Bijlage 2

Reactie op voorstellen internetconsultatie en bewonersdelegatie Lelystad Airport

LUCHTVERKEERSLEIDING
NEDERLAND

Figuur 2-2 Geconsulteerde ontwerp sector 1 bij zuidwestelijk baangebruik

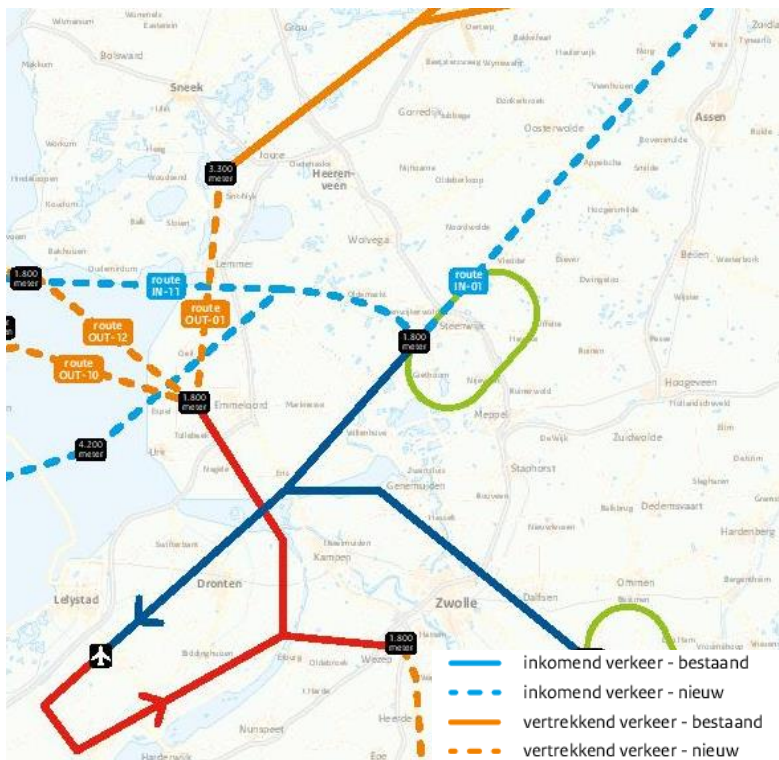
Voorgesteld is voor IN-01 Continuous Descent Approach (CDA/CDO) toe te passen vanaf FL180, waarbij het verkeer ter hoogte van IAF Noord op FL060 uitkomt.

Gevraagd is te onderzoeken of de IAF hoger kan worden aangevlogen dan FL060.

Gevraagd wordt vanaf IAF Noord ook CDA's toe te passen. Als argumentatie wordt gegeven dat afhankelijk van de baan die wordt aangevlogen hogere flight levels mogelijk zijn en in glijlandingspatroon door te dalen. Er wordt beargumenteerd dat voor baan 05 FL090/FL100 (2.700m/3.000m) haalbaar is, voor baan 23 FL070/FL080 (2.100m/2.400m).

De bewonersdelegatie adviseert te onderzoeken of OUT-01 verlegd kan worden zodat deze over het IJsselmeer komt te liggen en Lemmer wordt ontlast.

Het volledig ontwerpen van de route als CDA is niet mogelijk, omdat een vlucht die een CDA uitvoert in zijn dalprofiel gebaseerd is op een ononderbroken, onverstoord daling. Dit vereist dat het gebied vanaf de hoogte waarop de daling wordt ingezet tot de hoogte van de Initial Approach Fix (IAF) vrij is van ander verkeer. Dit is in het geval van de route naar IAF Noord een dusdanig groot gebied waar veel Schipholverkeer vliegt dat deze onverstoord nadering niet kan worden gegarandeerd. Hiermee kan interferentie met Schiphol verkeer optreden. Echter, als ander verkeer vanaf of naar bijvoorbeeld Schiphol dit toelaat, zal in de praktijk wel zo veel mogelijk in glijvlucht gevlogen worden. Het hoofddocument bevat een uitgebreide toelichting op het toepassen van Continuous Descent Approaches.

Het verhogen van IAF Noord is niet mogelijk omdat hiervoor de NM TMA B verhoogd moet worden en dit een aanpassing van Amsterdam CTA East 1 vergt. Deze laatste begint op FL065

Er wordt aangegeven dat er een CDA vanaf de IAF vanaf FL090/FL100 of FL070/FL080 uitgevoerd zou kunnen worden. Deze levels liggen echter in de Amsterdam CTA East 1, die een ondergrens heeft van FL065, bij de IAF Noord is de vlieghoogte FL060. Hierdoor kan er geen CDA plaatsvinden op de voorgestelde hoogtes.

Het voorstel IN-01 iets te verschuiven naar het westen is mogelijk en is verwerkt in het routeontwerp. Lemmer komt daarbij vrij te liggen van de route. De vertrekroute vanaf Lelystad over Friesland voor verkeer met noordelijke bestemmingen is zodanig ontworpen dat deze vrij ligt van de Schiphol verkeersstromen. Hierdoor is het mogelijk dat vliegtuigen sneller stijgen dan de hoogtes die op de kaart (Figuur 2-2) zijn aangegeven. Juist doordat de route van Lelystad pal naar het noorden gaat, kan het verkeer sneller klimmen.

Figuur 2-3 Geconsulteerde ontwerp sector 2 bij zuidwestelijk baangebruik

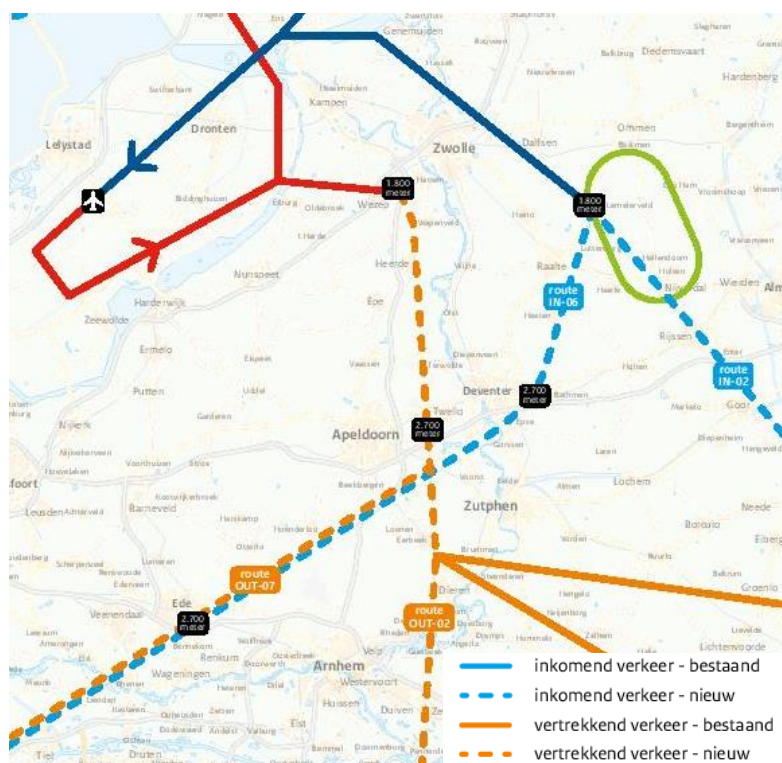
Gevraagd is voor IN-02, net als voor IN-01 CDA's te realiseren. Het voorstel is daarbij bij IAF Zuid de hoogte van FL060 (1.800m) los te laten, en hier FL100/FL110 (3.000m/3.300m) toe te passen. Beargumenteerd wordt dat deze aanpassing sowieso nodig is omdat de daling vanaf RKN FL180 (5.500m) anders een te steil dalprofiel oplevert. Hinder als gevolg van lage vliegroutes bij Zwolle (Stadshagen) wordt hiermee beperkt.

In aanvulling op het toepassen van CDA's voor IN-02, adviseert het bewonersdelegatie het inkomende verkeer over het uitgaande verkeer te laten kruisen.

Om de aansluitroute vrij te leggen van het klim- en springgebied van Paracentrum Teuge, wordt voorgesteld het bestaande B+ exit punt te verbinden met de reeds bestaande vertrekroute Eelde SID van baan 23/05 van Eelde. De bewonersdelegatie benoemt in dit kader de volgende kritiekpunten: (1) lang laag vliegen (FL060-FL090), (2) het overvliegen van Wezep, (3) het stijgen (=gasgeven) boven Oene en (4) het 'Teuge' vraagstuk.

Via de internetconsultatie zijn verbeter suggesties ontvangen om de locatie van het eindpunt van de vaste vertrekroute nabij Wezep te verplaatsen in oostelijke richting (dat wil zeggen ten oosten van Heerde) alsmede de locatie van doorklimmen richting Apeldoorn. Aansluitend op dit voorstel zijn er ook voorstellen ingediend die ingaan op de mogelijkheid om over de IJssel of de Rijksweg A50 te vliegen.

Ook voor het verkeer vanuit sector 2 geldt, net als voor het verkeer uit sector 1, dat in de praktijk zo veel mogelijk in glijvlucht gevlogen worden zal worden als de verkeerssituatie dit toestaat (Zie voorstel 2).

Het huidige dalprofiel vanaf RKN naar IAF Zuid (sector 2) is niet te steil, zoals gesuggereerd wordt. Omdat bij bepaalde weerscondities (zoals flinke meewind) het kan voorkomen dat een vliegtuig boven FL060 uitkomt bij IAF Zuid, is de afspraak gemaakt dat er bij IAF Zuid gevlogen wordt op een hoogte van FL060 of hoger. Verkeer vanuit sector 2 zal in de praktijk vanaf RKN een glijvlucht maken tot een hoogte van FL050 of FL060 bij Zwolle. Dit betekent dat er tussen IAF Zuid en Zwolle niet meer horizontaal hoeft te worden gevlogen voor verkeer uit sector 2.

Het luchtruim bij TMA 3 heeft een ondergrens van FL045, dit houdt in dat het verkeer bij Stadshagen op een hoogte van minimaal 5.000 voet vliegt. In het geconsulteerde ontwerp was voorzien dat het naderend verkeer uit het zuiden bij kruisend verkeer op 3.000 voet boven Stadshagen zou vliegen. Door in die situatie het verkeer horizontaal (met koersinstructies) te separeren, is het mogelijk te allen tijde het naderend verkeer boven Stadshagen op minimaal 5.000 voet te laten vliegen. Dit betekent een significante vermindering van geluid voor Stadshagen en omgeving.

Zoals in de reactie op voorstel 6 is beschreven, zal het inkomend verkeer vanuit sector 2 hoger vliegen boven Zwolle. Hiermee wordt tegemoet gekomen aan een sterke wens vanuit de omgeving. Het voorstel, zoals door de bewonersdelegatie is ingediend, om het inkomende verkeer te laten kruisen boven het uitgaande verkeer is geen optie. Dit conflicteert met de Schipholverkeersstromen.

Het benutten van de Eelde Departure Route (SID 23) is niet haalbaar vanwege interferentie met verkeerstromen op Schiphol en Düsseldorf verkeer. Het vertrekkend verkeer vanaf Eelde (baan 23) vliegt in tegenovergestelde richting van inbound ARTIP-verkeer, klimmend verkeer vanaf Düsseldorf en zware kisten stijgend naar sector 2. Het huidige gebruik van deze route (lage aantallen) geeft nu reeds op die momenten een verhoging van werklast. Dat ene vliegtuig vanuit Eelde heeft namelijk een breed effect op de andere hiervoor genoemde

De illustratie uit de consultatie geeft een schematische weergave van de vliegroute weer. De bochten die gevlogen worden waren nog niet ingetekend. In het definitieve ontwerp zijn de vliegpaden vastgesteld, waarbij in dit specifieke geval, invulling is gegeven aan de wens de route oostelijk van Heerde en Oene te leggen.

Figuur 2-4 Militaire oefengebieden

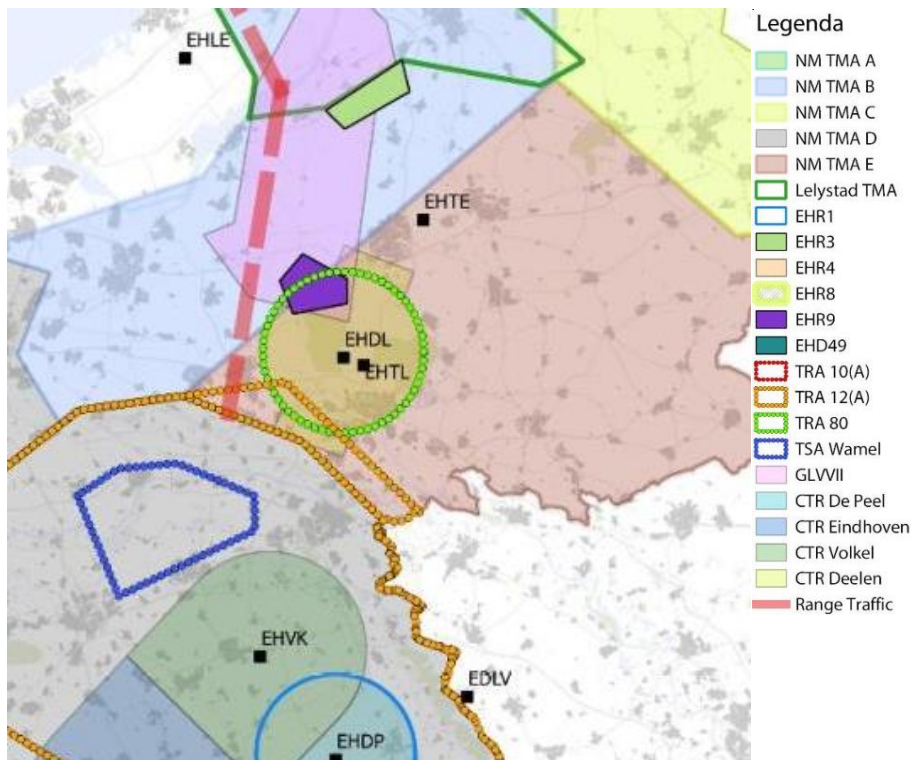
Via de internetconsultatie is gevraagd of routes boven Ede (OUT-07/IN-06) kunnen aangepast, zodat deze niet boven gemeente Ede lopen.

Bij het ontwerp van de routes is rekening gehouden met de ligging van militaire oefengebieden. De route over Ede ligt op deze locatie, omdat deze ten zuidoosten moet liggen van schietgebied Harskamp (EHR 9) en ten noordwesten van oefengebied Wamel (TRA 72) (Figuur 2-4).

Bij Ede wordt op FL090 (circa 2700 meter) gevlogen. Als er gelijktijdig vertrekkend en landend verkeer is boven Ede, wordt er verticale separatie toegepast, met als laagste hoogte FL080 (circa 2400 meter). Er is onvoldoende ruimte om lateraal (horizontaal) te separeren, hiervoor is 5 NM (zeemijl of nautische mijl) nodig.

Figuur 2-6 Routewijziging zoals toegelicht in brief Tweede Kamer (Kamerstuk 31 936, nr. 398)

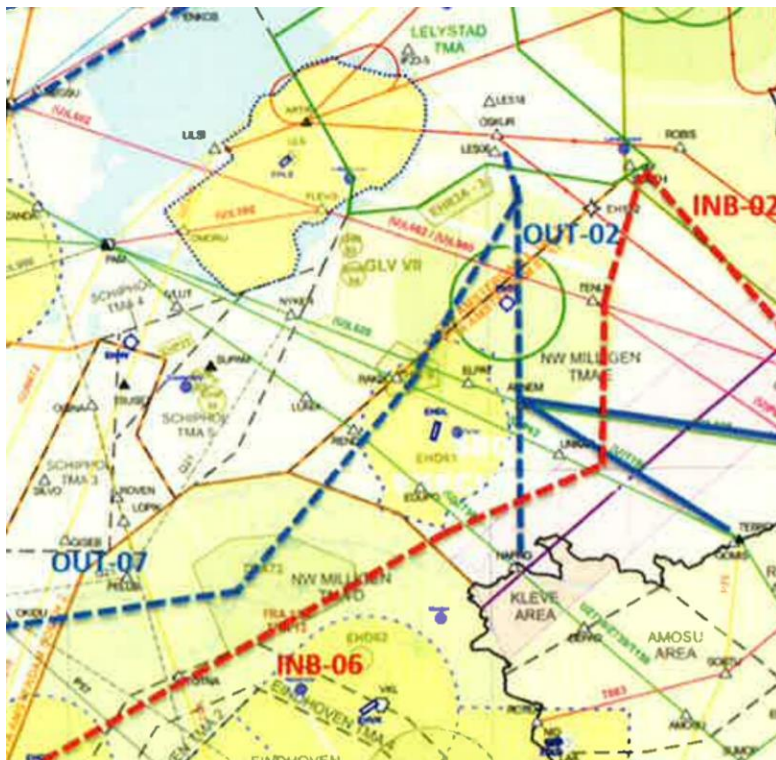
Provincie Gelderland heeft gevraagd een eerder gemaakte routewijziging terug te draaien. In Kamerbrief van 19 september 2017 stelde lenW voor om de inkomende route vanuit het zuiden noordwaarts te verleggen en deze te combineren met de uitgaande route op het traject Apeldoorn – Hoge Veluwe – Ede. De provincie beargumenteert dat hiermee dit ecologisch en toeristisch waardevolle gebied, waar bovendien tienduizenden mensen wonen, onevenredig zwaar belast wordt. Bovendien beargumenteert de provincie dat het bij bepaalde (weers)omstandigheden onvermijdelijk kan zijn om lager te vliegen dan 2700 meter. Daarom is verzocht deze wijziging terug te draaien, en dus weer terug te keren naar de oorspronkelijk voorgestelde inkomende route die was opgenomen in de eerdere routevoorstellen die lenW presenteerde op 21 juni 2017 en 12 september 2017.

Provincie Gelderland heeft gevraagd een eerdere routewijziging terug te draaien. In het routeconcept van 21 juni 2017 was namelijk een conditionele route opgenomen die niet altijd beschikbaar zou zijn vanwege de ligging van militaire gebieden (zie Figuur 2-6). Op 19

september 2017 is de Tweede Kamer ingelicht dat LVNL een oplossing had gevonden voor het conditioneel zijn van deze route, en zijn de twee routes in het concept samengevoegd zodat deze route wel permanent beschikbaar is (Kamerstuk 31 936, nr. 398). Het terugdraaien van deze routewijziging is niet mogelijk vanwege defensiegebieden en de beperkt beschikbare capaciteit van het militaire luchtruim rond Eindhoven.

In de route bij Ede is een alternatieve route mogelijk die, weliswaar ten koste van de flight efficiency, minder over bebouwd gebied loopt. Deze wijziging kan worden opgenomen in het definitieve routeontwerp, waarbij uit de validatie van de routes moet blijken of deze operationeel werkbaar is.

Figuur 2-7 Geconsulteerde ontwerp sector 4 & 5 bij zuidwestelijk baangebruik

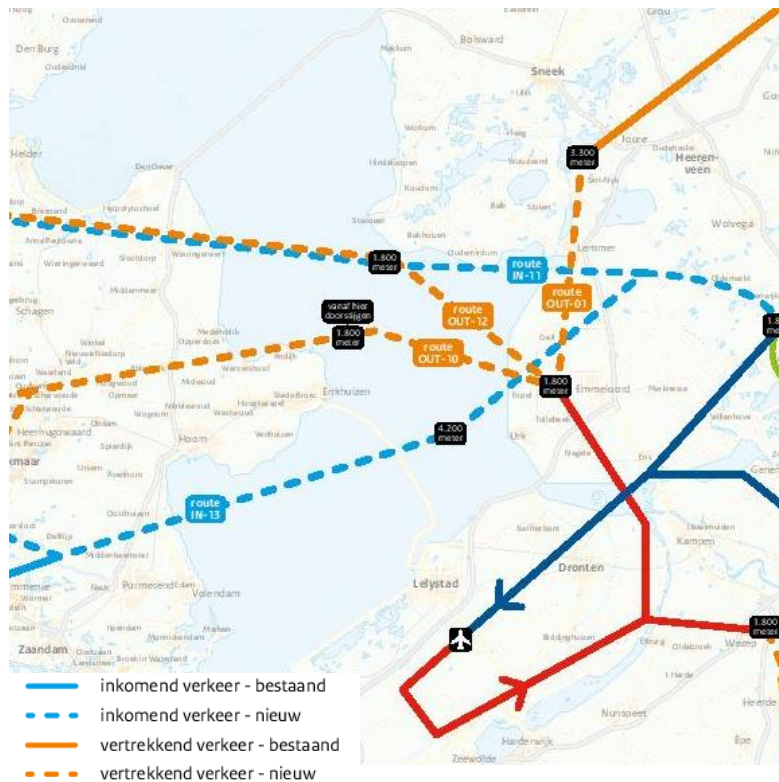
De bewonersdelegatie en de provincie Friesland hebben gevraagd IN-11 op te heffen en IN-13 tot hoofdroute te maken. Aangezien IN-11 langs Friesland en Den Helder loopt, wordt met het opheffen van deze route Friesland en de kop van Noord-Holland ontzien. Bovendien suggereren de bewonersdelegatie en de provincie Friesland om route IN-13 over waypoint SPL (ter hoogte van Schiphol) in plaats van SPY (circa 10 km ten noorden van Zaandam) te leggen en daarnaast de route van Zuid-Friesland naar IAF Noord in een bocht (ARC) te leggen (straal 4 NM) zodat deze in een CDA kan worden gevlogen. Door de provincie Friesland wordt ook voorgesteld om de route bij Zuid-Friesland nog enkele kilometers zuidelijker te leggen.

De bewonersdelegatie heeft de suggestie gedaan OUT-12 op te heffen en OUT-10 tot hoofdroute te maken, zodat de kop van Noord-Holland en Friesland ontzien worden.

Via de internetconsultatie is gevraagd routes OUT-10 en OUT-12 ter hoogte van Noord-Holland te verleggen richting de Waddenzee en/of over dunner bevolkt gebied in Noord-Holland.

De provincie Friesland heeft gevraagd de routes IN-11 en OUT-12 ter hoogte van Zuid-Friesland een paar kilometer te verschuiven in zuidelijke richting.

De gepubliceerde vlieghoogtes van de aansluitroutes naar sector 4 en 5 zijn conservatief ontworpen. In principe gaat al het verkeer van en naar sector 5 om de Schiphol TMA heen via IN-11 en OUT-12, tenzij militaire oefengebieden actief zijn (zie Figuur 2-8). Het verkeer via IN-11 en OUT-12 heeft als restrictie dat het verkeer onder sector 1 (Schipholverkeer) moet blijven. Hierdoor blijft dit verkeer boven het IJsselmeer op FL060, daarna kan het verkeer klimmen. Wanneer TRA10 (militair gebied) niet actief is, zal het verkeer doorklimmen tot ver boven FL090. Het vertrekkend verkeer richting sector 4 gaat altijd via OUT-10 en het landend verkeer via IN-13.

Het samenvoegen van de routes en het benutten van IN-13 als hoofdroute is niet mogelijk, omdat te veel verkeer daarmee in de civiele sector 1 komt. Dit is onwenselijk, omdat het verkeer hiermee in Schiphol-werkgebied komt, wat invloed heeft op de capaciteit die voor Schiphol geleverd kan worden. Het verkeer van IN-13 gaat over Schiphol verkeer boven Noord-Holland en door naar sector 1 en daalt daarna door in de militaire NM TMA B. IN-11 komt niet in sector 1, en daalt direct in de militaire NM TMA A en vervolgens NM TMA B. Opgemerkt wordt dat er juist gezocht wordt hoe de routes door militair oefengebieden boven de kop van Noord-Holland zoveel en zo hoog mogelijk gebruikt kunnen worden.

In het huidige routeconcept is, na veelgehoord commentaar en ingediende voorstellen, de route geoptimaliseerd zodat de Weerribben grotendeels wordt ontzien. IN-13 bevat nu een grotere bocht richting IAF Noord.

Voor het ontsluiten van verkeer naar het westen en zuidwesten zijn twee routes (OUT-10 en OUT-12) ontworpen, waarbij OUT-12 de preferente route is, maar wel door militair gebied loopt. Als gevolg hiervan is deze route 120 dagen per jaar niet beschikbaar door actief gebruik van militair gebied voor oefeningen. Op dat moment dient de OUT-10 te worden gebruikt (anders is het niet mogelijk verkeer te laten vliegen naar westelijke/zuidwestelijke bestemmingen). De ligging van deze route is zodanig gekozen dat het, ondanks de nabijheid van Schiphol, minimale impact heeft op Schipholverkeer. OUT-10 sector 4 en 5 gaan door de Schiphol TMA. Dit is acceptabel vanwege lage verkeersaantallen en omdat deze route minder interferentie met Schipholverkeer opleveren dan geforceerd Lelystadverkeer buiten de Schiphol TMA houden. Het samenvoegen van de routes zorgt er echter voor dat een onacceptabel verkeersvolume door de Schiphol TMA gaat.

Een route meer noordelijke van Enkhuizen (bij Andijk) is niet mogelijk vanwege de aanwezigheid van militaire oefengebieden. Deze militaire gebieden in de kop van Noord-Holland zijn 120 dagen per jaar actief. Als gevolg hiervan is de route over Den Helder alleen beschikbaar wanneer de militaire gebieden niet actief zijn. Het voorstel de routes naar het noorden te verleggen zodat deze over de afsluitdijk en tussen de Waddeneilanden door gaan, is niet haalbaar vanwege de ligging van militaire oefengebieden boven de Noord- en Waddenzee.

Bij het verplaatsen van de route in zuidelijke richting komt deze in de buffer van het verkeersleidingsgebied Schiphol te liggen (Schiphol TMA). Conform internationale standaarden moet het verkeer tenminste 2,5 nautische mijlen vrij zijn van naburig luchtruim (dit is exclusief de navigatienauwkeurigheid van het vliegtuig van 1 nautische mijl). Ter hoogte van Bakhuizen ligt de route op 2,5 nautische mijlen van de Schiphol TMA. Om deze reden is het dus niet mogelijk verder de route naar het zuiden te verplaatsen.
